改善箇所説明図

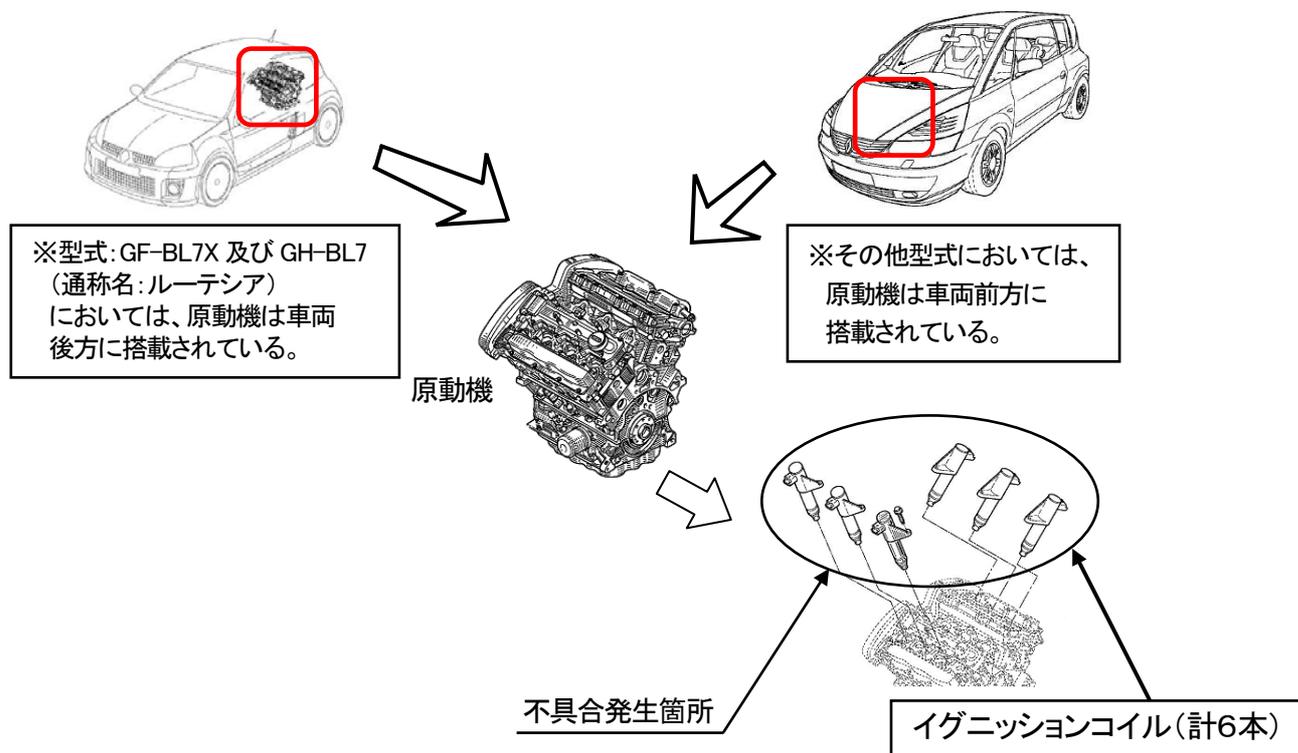
基準不適合の発生箇所

点火装置(イグニッションコイル)の内部絶縁不良又は内部接点の接圧不良により十分な点火が行われなくなり、原動機の始動が困難、及び原動機の回転が不安定となり、最悪の場合、原動機が走行中に停止し、再始動不能となるおそれがある。

改善の内容

全車両、全てのイグニッションコイルを対策品と交換する。

注: は改善部品を示す
